Autorité environnementale

Avis délibéré de l'Autorité environnementale sur la station de traitement des déblais et boues de forage de la ligne « 15 Sud » du Grand Paris Express à Vitry-sur-Seine (94)

n°Ae : 2018-02

Figure 3: Vue 3D de l'ensemble des installations de la friche Arrighi liées au tronçon T2A et présentes sur le site durant le fonctionnement de la station (source : dossier, compléments de légende rapporteure)

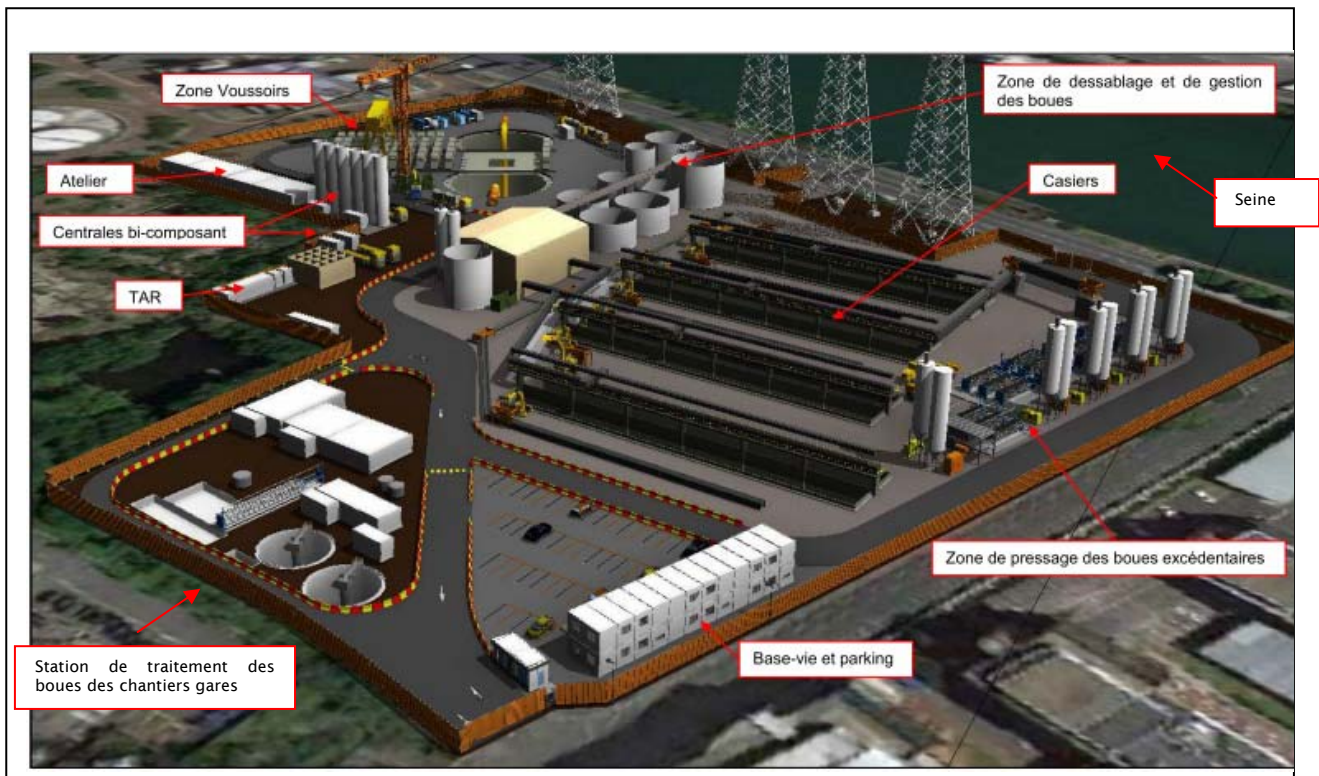
L'Ae recommande de présenter une synthèse de l'impact global de toutes les activités menées sur le site nécessaires à la réalisation du tunnel du tronçon T2A et de ses gares, incluant les travaux préparatoires et les activités décalées dans le temps.
